Ref : JJ22100006

Objet : enquête publique du projet de Parc éolien des Griottes

Ayant pris connaissance du dossier d'étude d'impact du projet éolien des Griottes, sur la commune de Champguyon (51), notre association souhaite intervenir à ce sujet.

Figure 1 : Situation du projet éolien des Griottes par rapport aux autres parcs ou projets suivi par la LPO

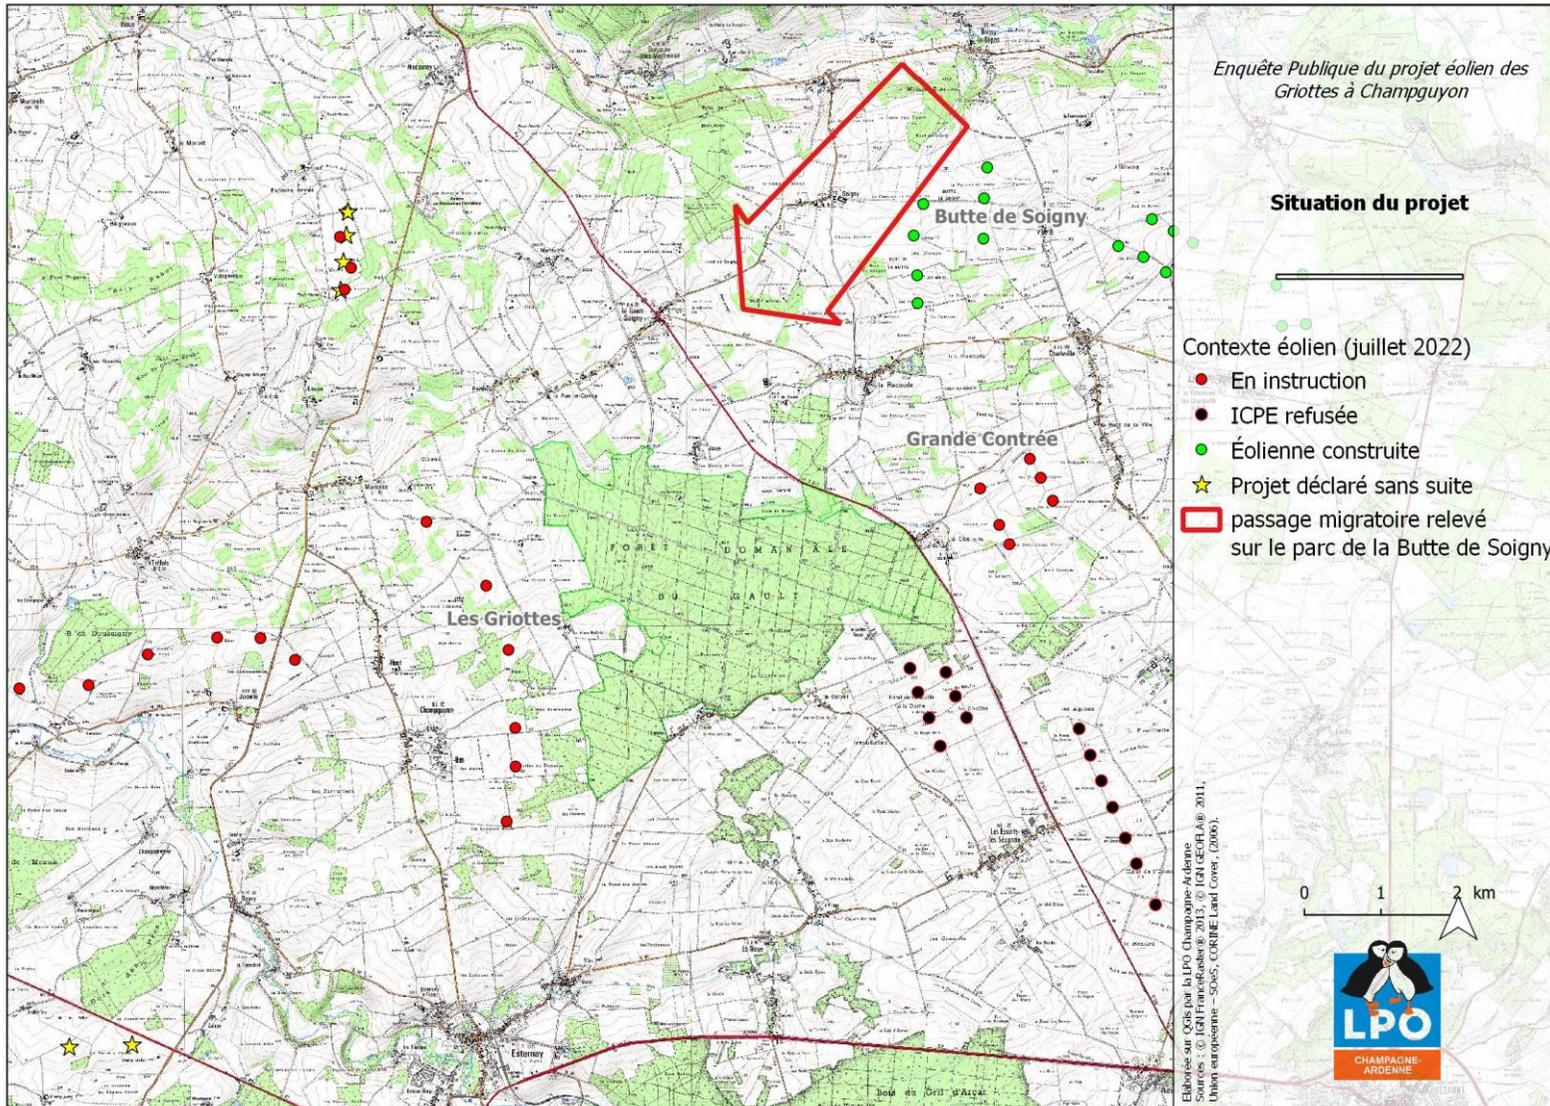
Nous avons également participé aux études d'impacts de deux projets éoliens proches : la *Butte de Soigny* et la *Grande Contrée*, situés à 6 km au nord-est et à l'est du projet *des Griottes*, le premier étant construit et le second à l'instruction (cf. figure 1). Les techniciens de la LPO ont donc réalisé les suivis de terrains pour caractériser les enjeux oiseaux et chiroptères. Les conclusions sont conformes à ce qui était attendu dans les analyses bibliographiques, c'est-à-dire des enjeux moyens, tant en ce qui concerne les oiseaux nicheurs que les oiseaux migrateurs. Cependant, le suivi réalisé sur le site de la *Butte de Soigny* a révélé un passage migratoire fort en période postnuptiale. En ce qui concerne les chiroptères, l'enjeu a été jugé fort.

On trouve donc sur le plateau Briard un passage migratoire non négligeable qui peut s'avérer fort par endroit. Lors de l'inventaire du projet de la *Butte de Soigny*, le passage des migrateurs était plus dense dans la partie nord de la zone d'implantation, partie qui a été préservée lors de la définition du schéma d'implantation du parc éolien. Ce passage qui s'apparente à un couloir migratoire à l'échelle locale, s'oriente en direction du massif de la Forêt Domaniale du Gault. On peut donc supposer que de l'autre côté du massif, c'est-à-dire à l'emplacement du projet *des Griottes*, ce passage migratoire réapparaisse. Ce qui semble être le cas vu les observations faites par le bureau d'études en charge de l'évaluation. En effet, les relevés de terrain montrent un passage plus accentué sur la partie nord de la zone d'implantation, donc dans l'alignement du couloir découvert sur le site de la *Butte de Soigny*. Sur ce point, nous estimons que la prise en compte des enjeux par le pétitionnaire est loin d'être satisfaisante. La logique aurait voulu que cette zone soit préservée lors de l'établissement des mesures d'évitements.

Ensuite le suivi montre aussi que l'axe de déplacement des migrateurs est orienté nord-est / sud-ouest. Or l'implantation proposée est composée d'une ligne de 6 éoliennes orientées nord / sud, donc provoquant un effet barrière fort sur une amplitude de 4 km. Nous demandons que le projet soit revu de manière à limiter l'impact sur les migrateurs, soit en reprenant une orientation parallèle au sens de migration, soit en réduisant la longueur de la ligne pour qu'elle ne dépasse pas 2 km d'emprise sur l'axe de migration.
